ADFC Dresden e.V. • Bischofsweg 38 • 01099 Dresden •

10. September 2015

Stellungnahme zum Bebauungsplan 373, Gewerbe-Park Freiberger Straße

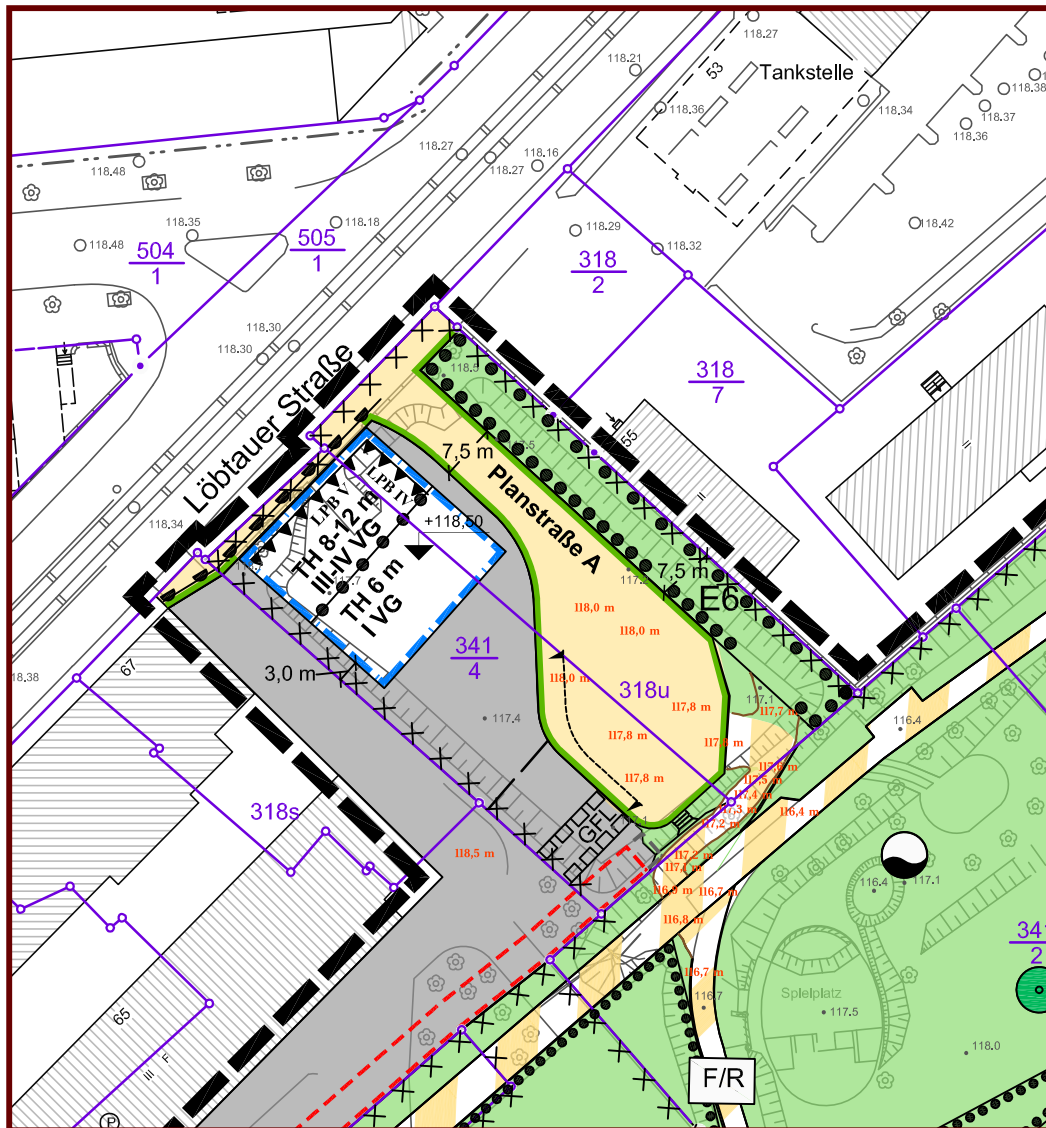
Erholungsgebiet-Nutzer einfacher. [Auch wenn sie nicht im Plangebiet liegt: hiermit schlagen wir vor, auf der Hirschfelder Straße auf der Höhe des Weißeritz-Zuges einige zehn Meter ruhenden Verkehr mithilfe von Verbotsschildern oder Blumenkübeln zu verhindern]
